玄海3号炉—熱時効—6

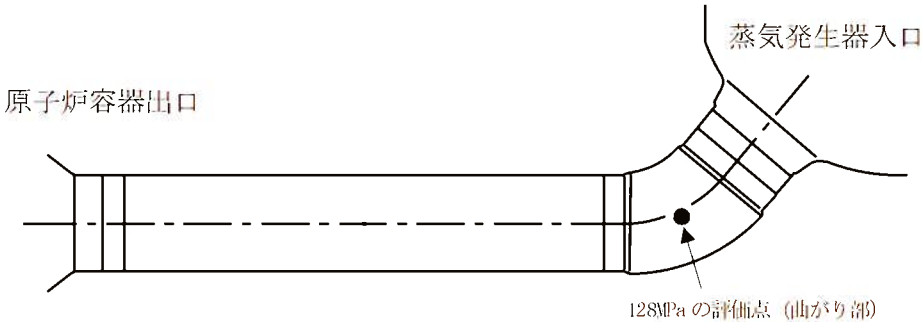
6	2023年10月11日	審査会合資料 (熱時効)	6	SG入口50° エルボについて、応力評価点がわかるように補足説明資料に図示すること。	玄海3号炉-熱時効-6のとおり		
7	2023年10月11日	審査会合資料 (熱時効)	3	熱時効の評価対象が「ステンレス鋼鋳鋼」の機器・部位であることを明確にすること。	左記内容について、審査会合資料を修正した。 [審査会合資料(熱時効)スライドp.3、4]

<p>タイトル</p>	<p>SG入口50°エルボについて、応力評価点がわかるように補足説明資料に図示すること。(補足説明資料)</p>
<p>説明</p>	<p>玄海3号炉のSG入口50°エルボの応力評価点を図1に示す。</p>  <p>図1 S/G入口50°エルボの応力評価点(玄海3号機)</p> <p>当該内容を補足説明資料別紙14に追記する。</p>
